č. <b>A3</b>	požadáno: 29.07.2019	žadatel/žadatelé: [REDACTED]
k.ú. <b>Zlín</b>	odpovězeno: 16.08.2019	zastoupení:
rozsah: <b>1500+1500 m<sup>2</sup></b>	zkr. postup: <b>ano</b>	stav HV: <b>K</b> záměr: <b>BI (2x RD)</b>
ZPF: <b>IV. a V. tř. ochr.</b>	úhr. nákladů: <b>ano</b>	výkr. hodnot: <b>ne</b>

Žádost o změnu ÚP Zlína		Úřad územního plánování Zlín		datum: 12. ledna 2021
č. <b>A10</b>	požadáno: 26.02.2020	žadatel/žadatelé: [redacted]		
k.ú. <b>Zlín</b>	odpovězeno:	zastoupení: ellement architects sro		
rozsah: <b>cca 2000 m<sup>2</sup></b>	zkr. postup: <b>ano</b>	stav HV: <b>OK.1</b>	záměr: <b>BI</b>	
ZPF: <b>III. tř. ochr.</b>	úhr. nákladů: <b>ano</b>	výkr. hodnot: ano, není v rozporu		
☐ přibližná poloha:		<b>Odkaz</b>		
<b>obsah žádosti:</b>	Předmětem žádosti je změna využití pozemků parc. č. 980/287, 4496/2, 980/63, 4596 a 2314 v k. ú. Zlín z plochy občanského vybavení – komerční zařízení OK.1 na plochu bydlení individuálního BI. Důvodem změny je záměr využití části parcel č. 4596 a 980/287 pro bydlení individuální a na pozemcích parc. č. 2314 a 980/63 vybudování edukativní zahrady se zázemím sloužící mimo jiné i jako komunitní centrum Letné.			
<b>OPP:</b>	ano, zdůvodnění:

**Příloha: výřez z koordinčního výkresu**

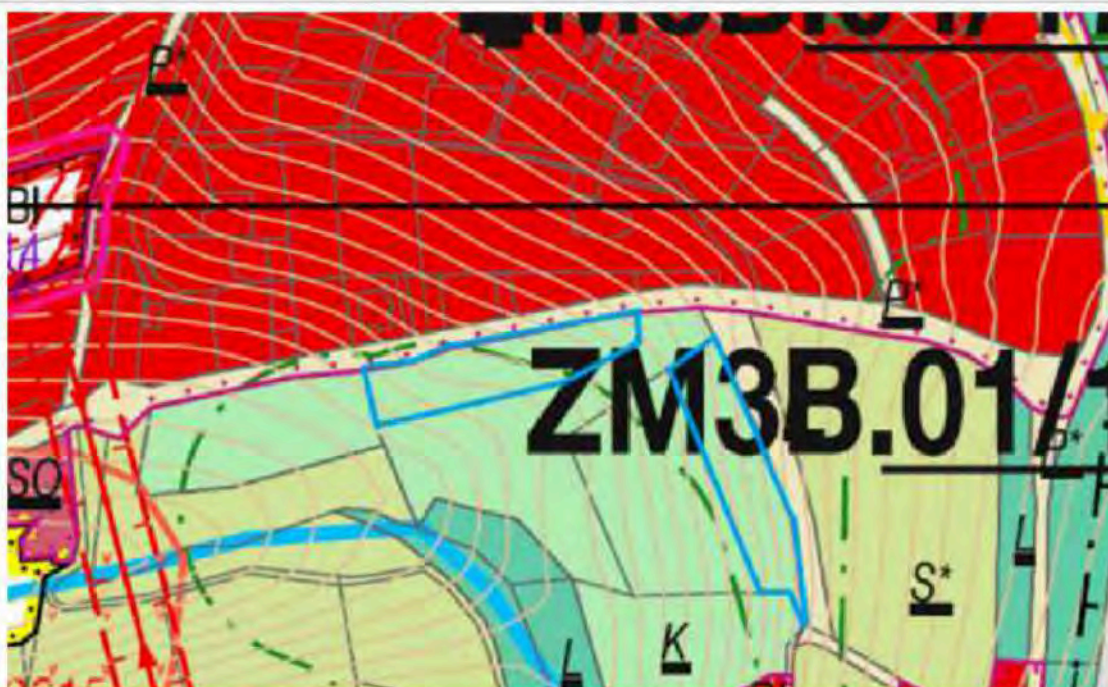
<b>doporučení:</b>	<b>OPP:</b>	ano, ale, <b>zdůvodnění:</b> lze připustit v rozsahu pozemku parc. č. 2762/2 a s ohledem na dodržení minimální šíře VP ul. Pasecký žleb	
	<b>KVaÚR:</b>	dop. s upřesněním viz OPP	
	<b>KMČ:</b>	-	
	<b>OŽPaZ:</b>	ano, ale výhradně za podmínky napojení na veřejnou kanalizaci, pouze u komunikace	
	<b>OD:</b>	doporučujeme - při zachování šířky VP na p. [REDACTED] nedoporučujeme p.č. [REDACTED] - chybí dopravní napojení=jen stezka	
	<b>OMZ:</b>	info - chybí veřejný vodovod	
<b>RMZ:</b>	<b>doporučuje, ale!</b>	<b>Pokyny:</b>	pouze v rozsahu pozemku parc. č. [REDACTED] a s ohledem na dodržení minimální normové šíře veřejného prostranství ul. Pasecký žleb

**Příloha: výřez z koordinčního výkresu**

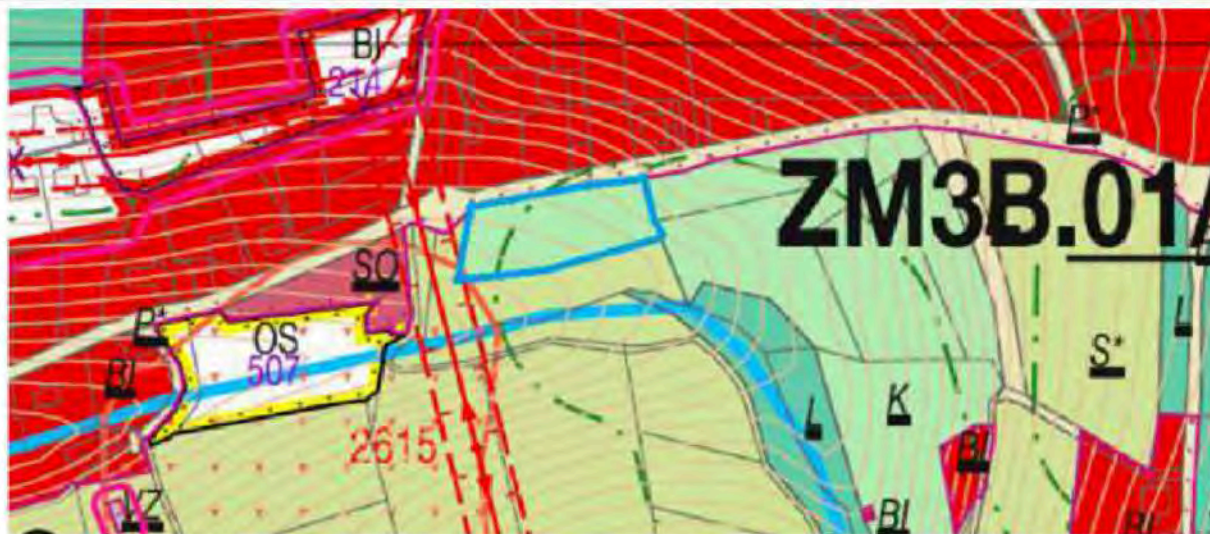
<b>OPP:</b>	ano, zdůvodnění: při zachování min. šířky VP ul. Pasecký žleb	
<b>KVaÚR:</b>	dop. s upřesněním viz OPP	
<b>KMČ:</b>	-	
<b>OŽPaZ:</b>	ano, ale výhradně za podmínky napojení na veřejnou kanalizaci, pouze u komunikace	
<b>OD:</b>	doporučujeme - při zachování šířky VP	
<b>OMZ:</b>	info - chybí veřejný vodovod, ochranné pásmo lesa	
<b>RMZ:</b>	<b>doporučuje, ale!</b>	<b>Pokyny:</b> dodržení minimální normové šíře veřejného prostranství ul. Pasecký Žleb

**Příloha: výřez z koordinačního výkresu**

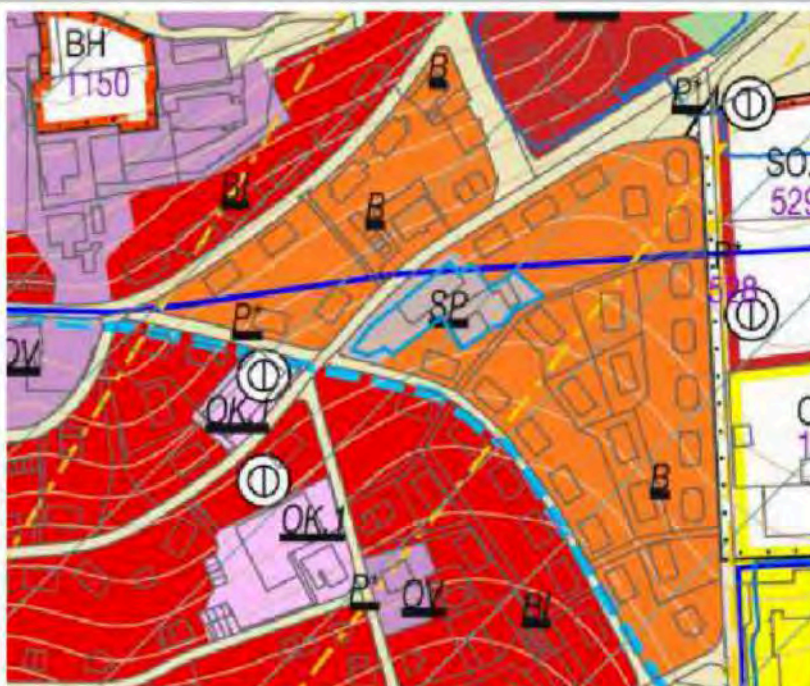
<b>doporučení:</b>	<b>OPP:</b>	doporučujeme, zdůvodnění: doporučujeme funkci B se stanovením výškové zonace	
	<b>KVaÚR:</b>		
	<b>KMČ:</b>	-	
	<b>OŽPaZ:</b>	netýká se	
	<b>OD:</b>	doporučuje - nutno zajistit veškeré vyvolané požadavky na dopravu v klidu v rámci měněné plochy	
	<b>OMZ:</b>		
<b>RMZ:</b>	<b>doporučuje, ale!</b>	<b>Pokyny:</b>	výšková zonace: max. 2NP s plochou střechou

#### Příloha: výřez z koordinačního výkresu

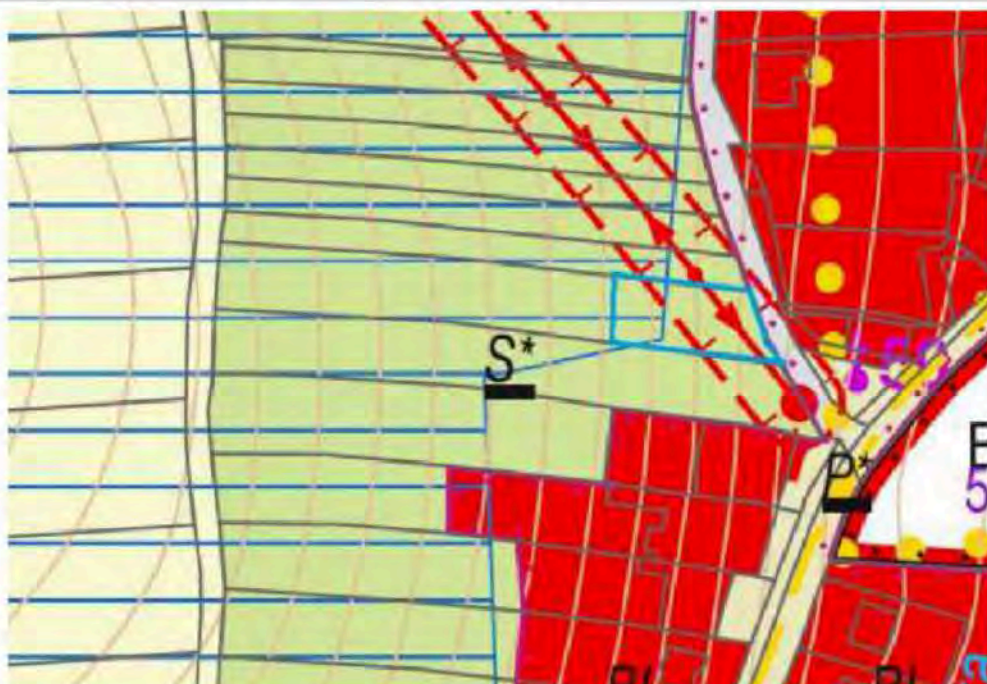
<b>OPP:</b>	doporučuje, zdůvodnění: v omezeném rozsahu dle žádosti
<b>KVaÚR:</b>	
<b>doporučení: KMČ:</b>	bez vyjádření
<b>OŽPaZ:</b>	nedoporučuje, pouze koncepční řešení po přeložce VN a vybudování vodovodu a kanalizace pro celou lokalitu; riziko extravilánových vod
<b>OD:</b>	bez doporučení
<b>OMZ:</b>	MČ Lhotka bez kanalizace
<b>RMZ:</b>	<b>doporučuje</b> <span style="float: right;"><b>Pokyny:</b></span>

**Příloha: výřez z koordinačního výkresu**

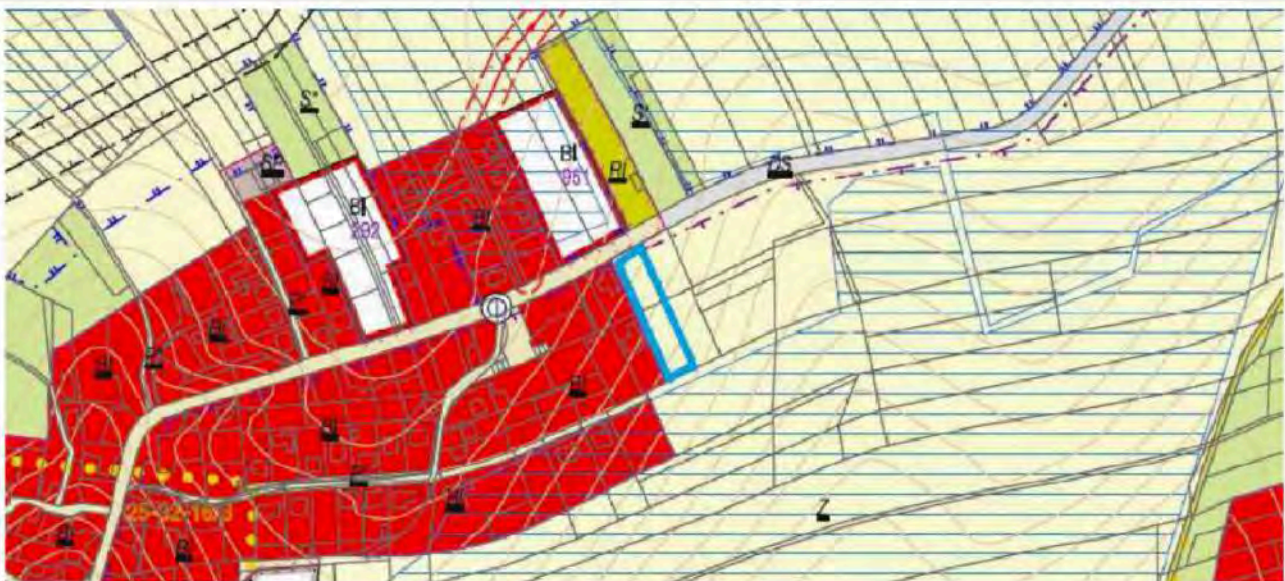
<b>doporučení:</b>	<b>OPP:</b>	nedoporučuje, zdůvodnění: pozemek [REDACTED] nemá návaznost na veř. prostranství	
	<b>KVaÚR:</b>	doporučuje s doplňující podmínkou	
	<b>KMČ:</b>		
	<b>OŽPaZ:</b>	nedoporučujeme, nekoncepční rozšiřování, zástavby, špatné napojení na TI	
	<b>OD:</b>	bez připomínek (zachovat šířku uličního prostoru pro možnost prodloužení chodníku a VO)	
	<b>OMZ:</b>	bez relevantních připomínek	
<b>RMZ:</b>	<b>doporučuje, ale!</b>	<b>Pokyny:</b>	s požadavkem na obsluhu z ul. Jasminová

**Příloha: výřez z koordinačního výkresu**

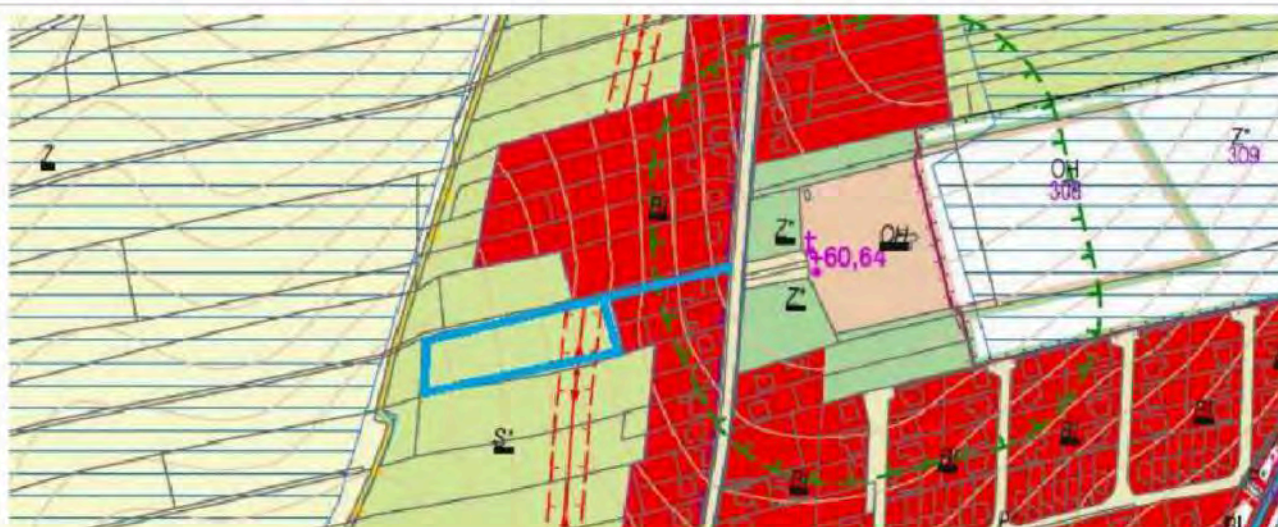
<b>OPP:</b>	doporučuje, zdůvodnění: s požadavkem na pořízení US
<b>KVaÚR:</b>	
<b>KMČ:</b>	
<b>OŽPaZ:</b>	
<b>OD:</b>	
<b>OMZ:</b>	
<b>RMZ:</b>	<b>doporučuje, ale!</b> <b>Pokyny:</b> řešení celé lokality podmínit ÚS

**Příloha: výřez z koordinačního výkresu**

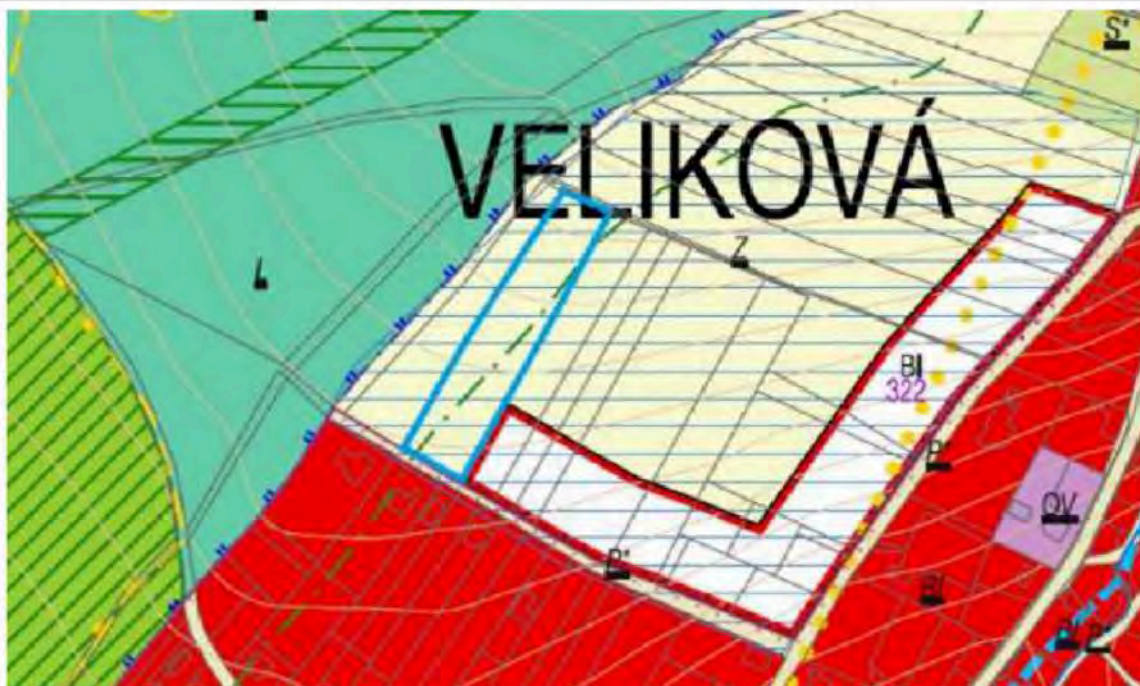
<b>doporučení:</b>	<b>OPP:</b>	bez doporučení, <b>zdůvodnění:</b> stávající plocha [redacted] dosud nevyužita
	<b>KVaÚR:</b>	doporučuje v omezeném rozsahu a přiřčení k [redacted]
	<b>KMČ:</b>	
	<b>OŽPaZ:</b>	ano, ale rozsah omezit dle [redacted]
	<b>OD:</b>	bez doporučení
	<b>OMZ:</b>	
	<b>RMZ:</b>	<b>doporučuje, ale!</b> <b>Pokyny:</b> v omezeném rozsahu a přiřčení k [redacted]

**Příloha: výřez z koordinčního výkresu**

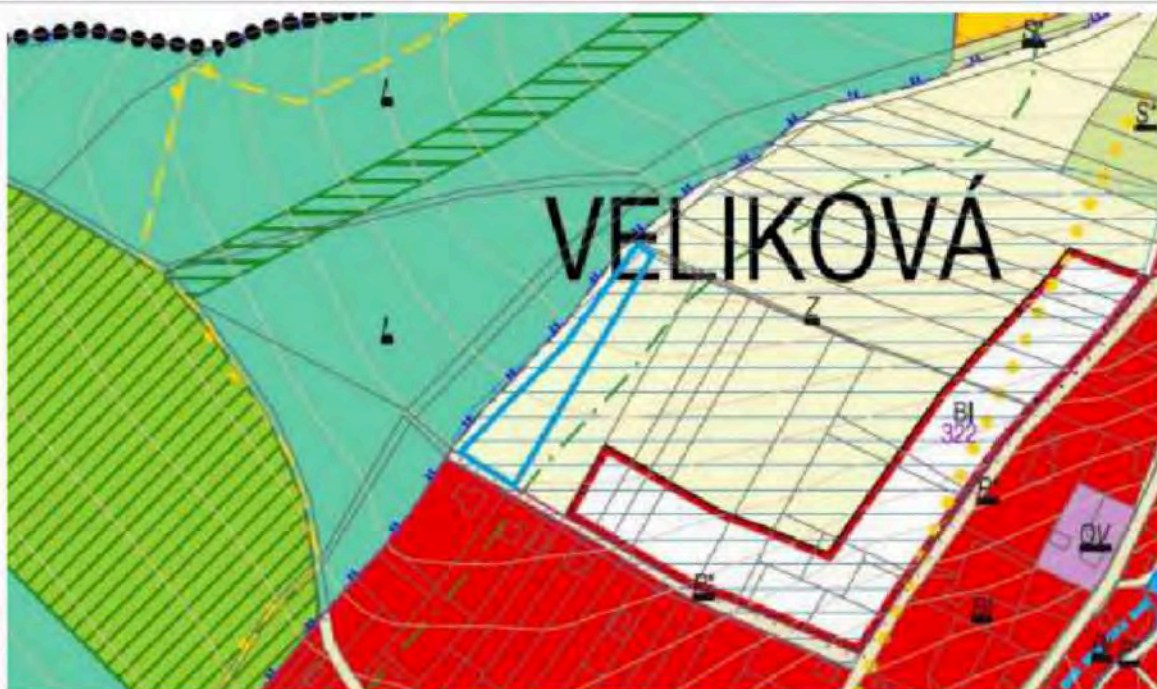
<b>doporučení:</b>	<b>OPP:</b>	doporučuje, zdůvodnění: OP lesa prověřeno; začlenění do [redacted]
	<b>KVaÚR:</b>	
	<b>KMČ:</b>	bez připomínek
	<b>OŽPaZ:</b>	v rozsahu přičlenění k [redacted] 2
	<b>OD:</b>	doporučuje
	<b>OMZ:</b>	OP lesa min. 18 m
<b>RMZ:</b>	<b>doporučuje, ale!</b>	<b>Pokyny:</b> v omezeném rozsahu a přičlenění k [redacted]

**Příloha: výřez z koordinačního výkresu**

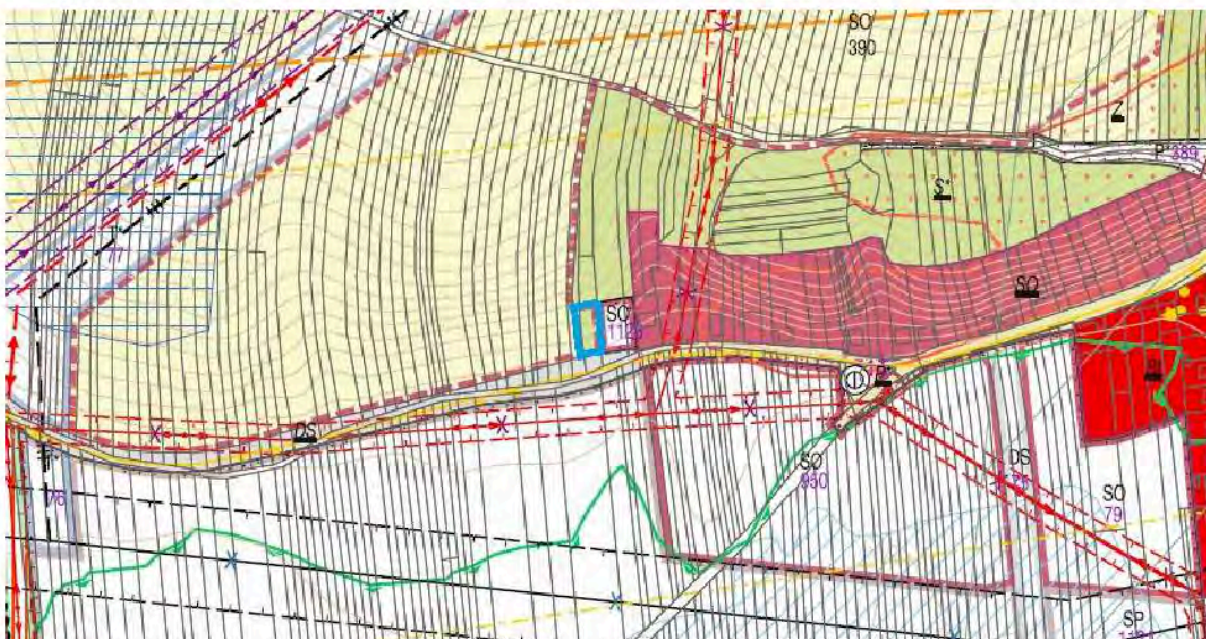
<b>doporučení:</b>	<b>OPP:</b>	doporučujeme, zdůvodnění:
	<b>KVaÚR:</b>	
	<b>KMČ:</b>	souhlasí
	<b>OŽPaZ:</b>	max. v rozsahu části pozemku parc. č. [redacted]
	<b>OD:</b>	bez doporučení
	<b>OMZ:</b>	
<b>RMZ:</b>	<b>doporučuje</b>	<b>Pokyny:</b> v rozsahu části pozemku parc. č. [redacted]
